SERVICE INFO – FAG 0034

Конверсия на модула на колесния лагер

Производител: Alexander Dennis

Модел: Enviro 400, 500
Euro 2, 3, 4, 5
Javelin
Trident 2, 3

Снимка 1: С оси означени с ID S63U, в допълнение към модула за колесен лагер, спирачен диск, закрепване на колелото, шпилки за колелото и крепежните елементи също трябва да бъдат заменени.

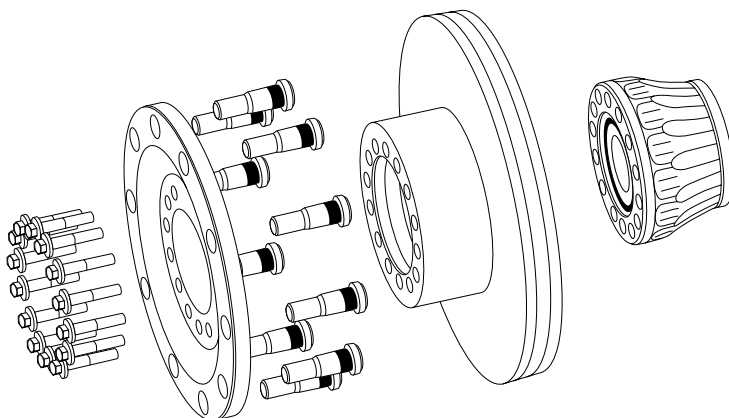
За осите на DANA, изброени по-горе (S63U, S75U, T75U), производителят на автобуси Alexander Dennis е сменил доставчика на колесни лагери от **Timken** на **FAG**.

Ако при ремонт на мостове, маркирани с ID S63U, S75U или T75U, колесен лагер на Timken е все още инсталиран, трябва да бъдат заменени допълнителни компоненти.

Резервните части могат да бъдат получени от производителя на автобуса. Следващата таблица показва необходимите номера на части.

Мост ID	Необходими компоненти	Арт. номер Alexander Dennis	Количество
S63U	Закрепване на колелото	658468-3	1 x
	Шпилки	650723-2	10 x
	Спирачни дискове	658468-4	1 x
	Крепежен елемент	658468-5	14 x
S75U	Закрепване на колелото	661391-2	1 x
	Крепежни елементи	661391-3	14 x
T75U	Закрепване на колелото	661391-2	1 x
	Крепежен елемент	661391-3	14 x
NDS 80	Няма	-	-

Монтажни моменти за крепежни елементи 236 - 260 Nm (174 - 192 lbf ft)
